東通原子力発電所1号炉審査資料	
資料番号	A1-CA-0080
提出年月日	2020年9月10日

東通原子力発電所
敷地周辺～敷地の地形，地質・地質構造について
(震源として考慮する活断層の評価)
(コメント回答)

2020年9月10日
東北電力株式会社

審査会合におけるコメント

敷地周辺陸域の地質層序表

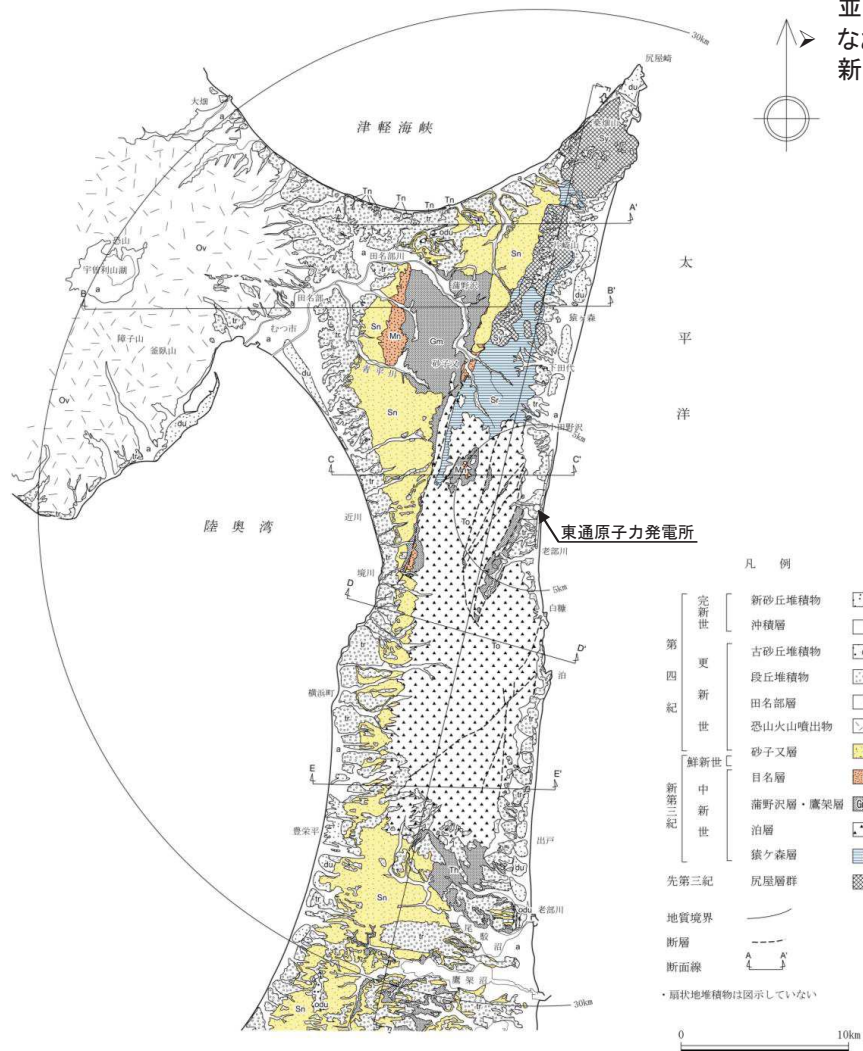
No.	コメント時期	コメント内容	今回ご説明資料の掲載箇所
S170	2020年7月17日 第878回審査会合	層序表において、砂子又層の記載の適正化を図ること。また、近隣サイトにおける六ヶ所層について、砂子又層との関係を追記すること。	p.2-4
S171	2020年7月17日 第878回審査会合	層序表において、泊層と猿ヶ森層の層序関係については、年代測定の結果も踏まえて、記載方法を検討すること。	p.2-4, 7, 6-129
S172	2020年7月17日 第878回審査会合	敷地～敷地近傍の断層の「震源として考慮する活断層」の評価フローにおいて、W-1断層等の記載の適正化を図ること。	p.6-38, 108, 111, 144, 145, 163～167, 172, 173, 183, 207
S173	2020年7月17日 第878回審査会合	ボーリング調査結果に基づくF-1断層破碎部の認定において分岐断層との相違等についても記載すること。	p.6-152, 154, 156

- 敷地周辺陸域の地質は, 下位より, 先第三系の尻屋層群, 新第三系中新統の猿ヶ森層, 泊層, 鷹架層, 蒲野沢層及び目名層, 新第三系鮮新統～第四系下部更新統の砂子又層, 下部更新統～中部更新統の恐山火山噴出物, 中部更新統の田名部層, 中部更新統～上部更新統の段丘堆積物及び古砂丘堆積物並びに第四系完新統の沖積層及び新砂丘堆積物からなる。
- なお日本原燃(株)は, 従来「砂子又層上部層」としていた地層のうち, 敷地近傍の第四系下部～中部更新統について, 「六ヶ所層」と仮称している(日本原燃(株)(2020))。

地質時代	地層名	主な岩相・層相	敷地周辺陸域(六ヶ所地域) (日本原燃株, 2020)		
第四紀	完新世	新砂丘堆積物 沖積層	砂層 礫層, 砂層, シルト～粘土層	崖錐堆積層・砂子砂層・ 沖積低地堆積層	
	更新世	後期	段丘堆積物 古砂丘堆積物	砂層, 礫層 砂層	低位段丘 十和田火山 堆積層 軽石流堆積物 中位段丘堆積層 高位段丘堆積層
		中期	恐山火山噴出物 田名部層	玄武岩質・安山岩質溶岩 デイサイト質溶岩 安山岩質・デイサイト質 火砕流堆積物	六ヶ所層 古期低地 堆積層
		前期			
第三紀	鮮新世	砂子又層	軽石質砂岩, 砂岩, 砂質泥岩	砂子又層	
	中新世	後期	[桑畑山・砂子又・朝比奈平] 目名層	[桑畑山・砂子又・朝比奈平] 軽石質砂岩, 砂岩	
		中期	蒲野沢層 鷹架層	泥岩, 頁岩, 砂岩, 軽石凝灰岩 鷹架層	[六ヶ所] 泥岩, 砂岩, 軽石凝灰岩
		前期	泊層 猿ヶ森層	玄武岩質～安山岩質 凝灰角礫岩・溶岩・ 凝灰質砂岩 砂岩, 泥岩	鷹架層 泊層
古第三紀					
先第三紀	尻屋層群	頁岩, 砂岩, 石灰岩, チャート
